第604号 2026年1月27日

## ハウジング商品連絡

### 目 次

| 仕様変更 | システム階段 施工説明書 二次元バーコード化のご連絡 |

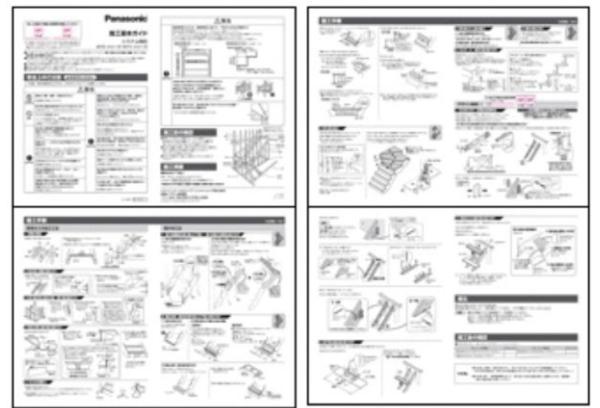
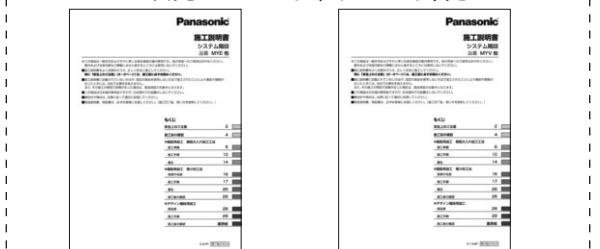
システム階段 施工説明書A4冊子(32ページ分)の内容をWEB上に掲載いたします。  
現場には、A2四つ折り(8ページ分)の「施工基本ガイド」を紙媒体でお届けいたします。  
※二次元バーコード(QRコード)をスマートフォンなどで読み込むことで

ページ数を減らし、省資源化や現場廃材の削減につなげます。

なお「施工基本ガイド」は、ベリティス階段・マイスターズウッド階段共通といたします。

2026年2月中旬 生産分より順次変更します。

| 仕様変更 | アームストッパー 梱包仕様変更のご連絡 |

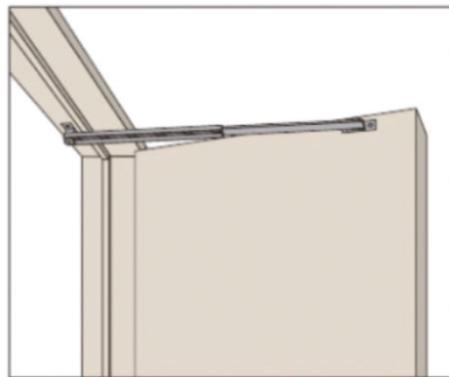
内装ドア 開き戸オプション「アームストッパー」に関して、安定調達を目的に仕様変更します。  
内容物の変更はございません。

外装の材質が変更となります。

|      | 変更前 | 変更後               |
|------|-----|-------------------|
| 外装材質 | 厚紙  | ポリエチレンフィルム(120μ厚) |

| 仕様変更 | 内窓 引違い窓浴室仕様2枚建「下枠」の仕様変更のご連絡 |

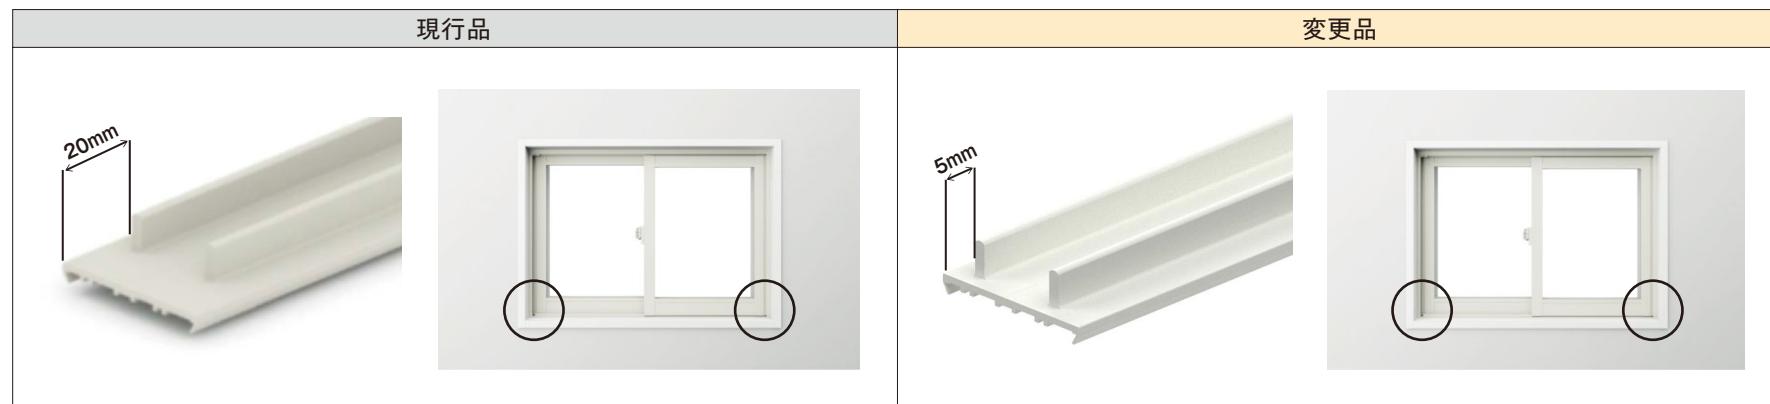
内窓 引違い窓 浴室仕様2枚建の下枠について、水抜き用の両端切り欠き寸法を20mmから5mmへ変更することで、水抜き性は維持しつつ、納まり外観を向上させます。

2026年2月1日受注分より、新仕様に切り替え

生産終了  
予定品住宅用鋼管引込小柱スッキリポールスマートタイプ  
屋外ワイヤレスカメラ対応単品部材  
生産終了のご連絡2026年3月末  
生産終了予定

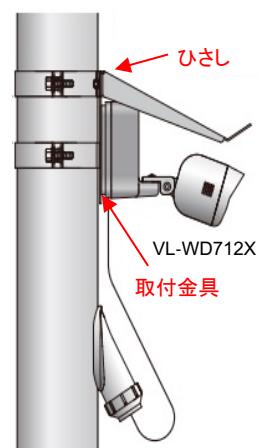
屋外ワイヤレスカメラVL-WD712Xの生産終了に伴い対応単品部材の生産を終了させていただきます。

2026年3月末 生産終了予定  
在庫が無くなり次第、販売終了とさせていただきます。

| ご連絡                    | 【住宅用・産業用 太陽光発電システム】<br>太陽電池モジュールMODULUS(モデュラス)ブラックモデル<br>MS470a(品番:VBM470KJ03N)梱包枚数変更のご連絡 |

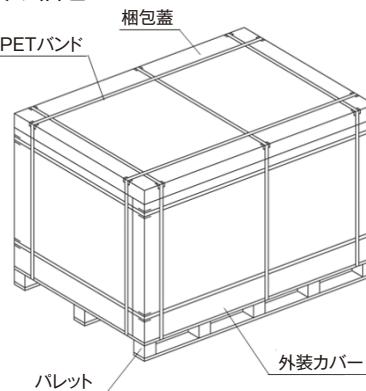
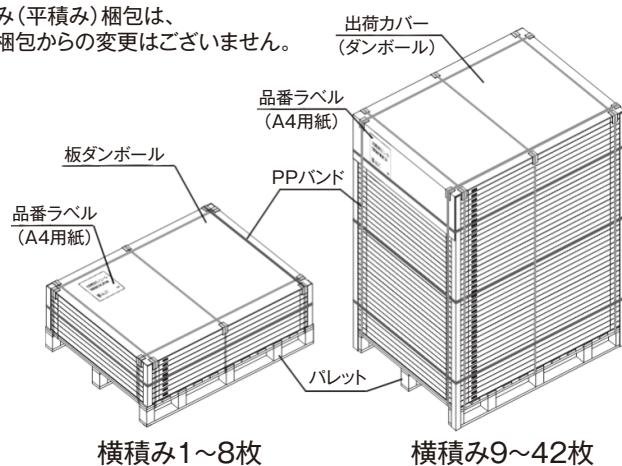
平素は太陽光発電システムのご拡売に格別のご高配を賜り厚く御礼申し上げます。  
太陽電池モジュールMODULUS(モデュラス)ブラックモデル MS470a(大型タイプ)の縦積み梱包枚数を30枚から31枚に変更いたします。  
なお、横積み(平積み)に関しましては、従来からの変更はございません。

| 入数  | 梱包総重量 | 幅×奥行×高さ             |
|-----|-------|---------------------|
| 30枚 | 690kg | 1,800×1,100×1,260mm |

| 入数  | 梱包総重量 | 幅×奥行×高さ             |
|-----|-------|---------------------|
| 31枚 | 720kg | 1,800×1,140×1,260mm |

2026年2月 弊社倉庫入荷分より、順次切替予定
